## AKCINĖ BENDROVĖ „VIA LIETUVA“

### DĖL PIRKIMO ID 1523813 DOKUMENTŲ PAAIŠKINIMO IR PATIKSLINIMO\_3

Akcinė bendrovė „Via Lietuva“ (toliau – perkančioji organizacija) vykdo viešojo pirkimo *Valstybinės reikšmės rajoninio kelio Nr. 1707 Veliuona–Tamošiai–Griciai 12, 112 km tilto per Gausantę rekonstravimas* (Pirkimo ID 1523813), atliekamo atviro konkurso būdu, procedūras ir, atsakydama į tiekėjų klausimus/prašymus, teikia pirkimo dokumentų paaiškinimus/patikslinimus.

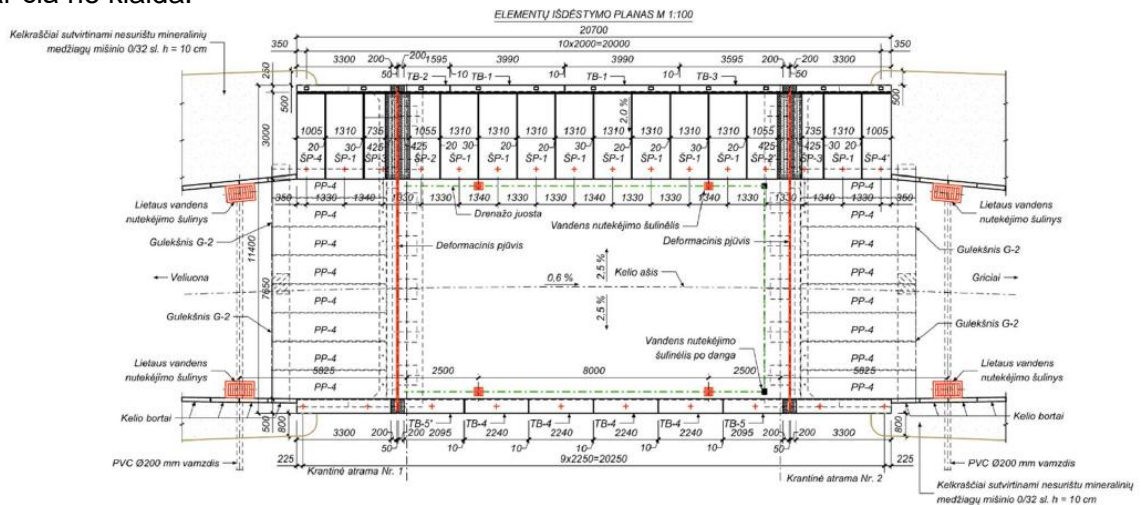
Prašome patikslinti DKŽ 3.19 eilutę (1,2 m<sup>2</sup>), nurodytas kiekis neatitinka SKŽ eilutės Nr. 3.14 (21,84 m<sup>2</sup>).

Teikiame patikslintą darbų kiekių žiniaraštį.
